CAAC 适 航 指 令

编号: CAD2011-A320-10R2

一. 标题: 化学应急氧气瓶的标示/ 改装

图A:

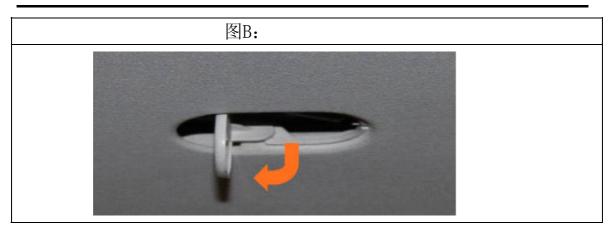
设计型号"A"类: 旅客氧气瓶测试按钮上的标签如表三图A所示。

图A中"ZZ"是面罩的构型,图B是测试按钮
